**SUJET : Demande 2021-90149 – Évaluation et recommandations pour les arbres.
PIIA résidentiel – Nouvelle construction au 25 avenue Prince Edward – **Implantation révisée****

25 avenue Prince Edward – PIIA résidentiel – Nouvelle construction.

Évaluation des arbres – 2022-07-19

1. Plan de localisation approximative des arbres – extrait du plan d’implantation fourni par Horizon arpenteurs-géomètres, annotations par Charline Hébert ing.f.

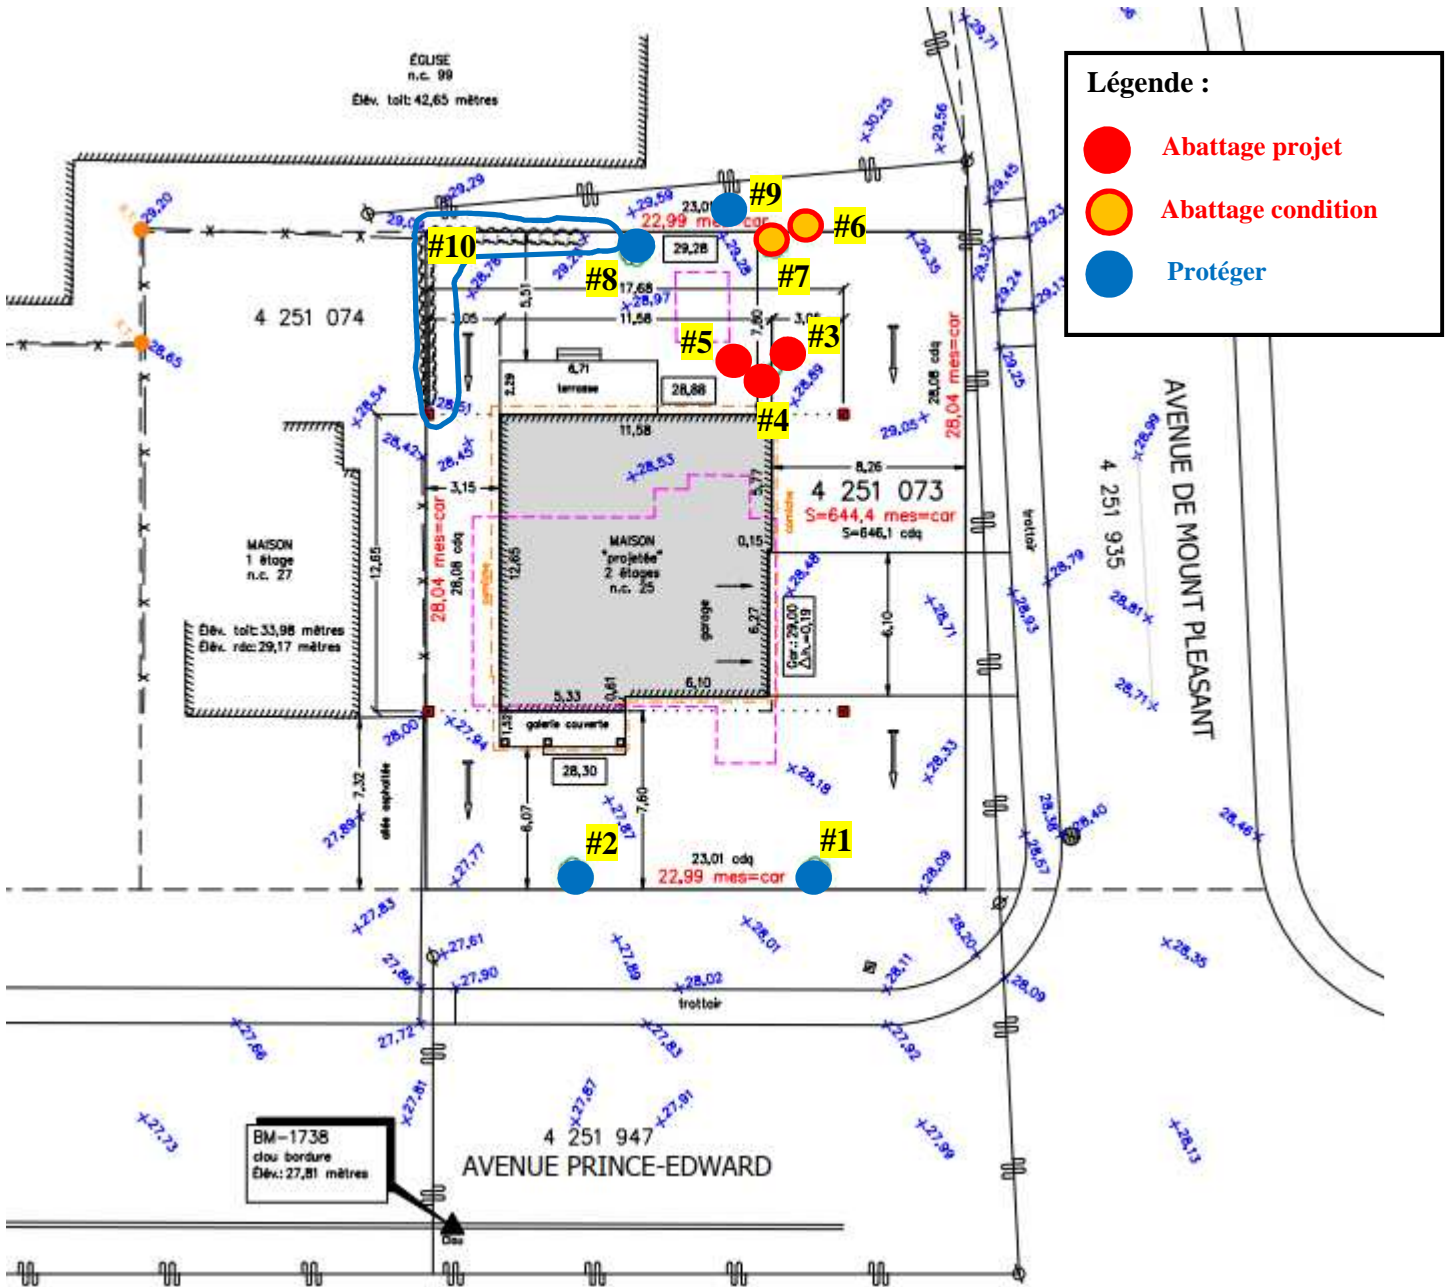
Veuillez noter que l'épinette du Colorado de 49 cm indiqué au plan à page #3 de ce rapport est l'arbre le plus intéressant du site puisqu'il s'agit d'un conifère mature en bonne condition physiologique situé en marge avant. La majorité des arbres qui sont situés en marge arrière sur le terrain du requérant sont en mauvaises conditions physiologique et structurale ou bien, ils sont de petit diamètre avec un faible déploiement pour le moment.

- Les arbres #3-4-5 indiqués au plan à la page #3 de ce rapport devront être abattus puisqu'ils sont situés dans la zone d'excavation du bâtiment projeté. Il s'agit d'érables de Norvège en bonne condition physiologique avec des diamètres variant entre 14 et 24 cm.
- Nous recommandons l'abattage des arbres #6-7 indiqués au plan à la page #3 de ce rapport en raison de leurs conditions physiologique et/ou structurale. Il s'agit d'un frêne de 30 cm mort en raison de l'agrile et d'un érable de Norvège de 35cm avec une importante zone de carie à la base du tronc.

- L'arbre #1 indiqué au plan à la page #3 de ce rapport Il s'agit d'une épinette du Colorado de 34 cm de condition moyenne.
- L'arbre #2 indiqué au plan à la page #3 de ce rapport pourra être conservé et protégé durant la réalisation des travaux. Il s'agit d'une épinette mature de 49 cm en bonne condition physiologique.

- Nous recommandons la protection de l'arbre #8 indiqué au plan à la page #3 de ce rapport puisqu'il est situé dans la zone des travaux. Il s'agit d'un érable de Norvège à tronc multiple de condition moyenne.

- Nous recommandons la protection de l'arbre #9 indiqué au plan à la page #3 de ce rapport même si ce dernier est situé à 8 m de la fondation de la maison projetée. Des dommages pourraient survenir lors des travaux dû à sa proximité de la zone des travaux. Il s'agit d'un érable argenté de 50 cm en bonne condition physiologique qui est situé sur le terrain de l'église. Veuillez noter que cet arbre n'est pas indiqué dans le rapport de l'expert.

- Nous recommandons la protection de la haie de cèdres mitoyenne #10 indiquée au plan à la page #3 de ce rapport puisqu'elle est située dans la zone des travaux.

La Ville recommande la plantation d'au moins trois (3) arbres compte tenu de l'espace disponible sur le terrain et du nombre d'arbres qui seront abattus pour la réalisation du projet. Les essences sélectionnées devront se conformer au règlement en vigueur. *Voir le formulaire émission permis pour les détails.*
